Deputatie

Besluit

**52 2026_DEP_05360 OVberoep 2025141397 - Gent - Derden (Balcaen) tegen
Verjans-Arnold - Vergunning verlenen**

Het betreft een aanvraag tot het verbouwen van eengezinswoning en het vervangen van een bestaand bijgebouw door een nieuw bijgebouw.

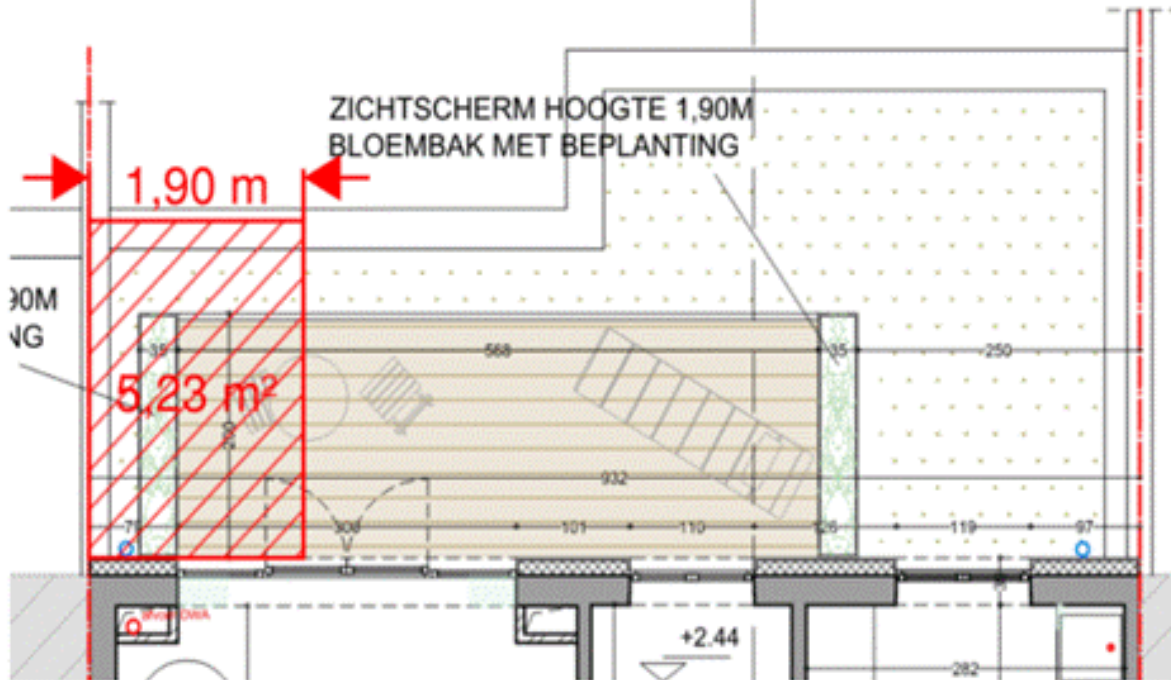
2/ Bijgebouw

Het bijgebouw werd uitgesloten uit de vergunning op basis van PIV2 vanwege het te dicht bij de bestaande, te behouden boom, waarbij er minstens een afstand van 2 m dient behouden te blijven

van de bestaande boom.

De gewijzigde plannen (PIV3) voorzien een nieuw bijgebouw ter hoogte van de linker perceelsgrens en op 2,4 m van de stam van de boom.

Het bijgebouw wordt volledig buiten de opgelegd bouwvrije zone van 2m rondom de boom voorzien waardoor de impact op de boom beperkt zal zijn. Hierbij wordt het bijgebouw opgevat als open luifelconstructie.
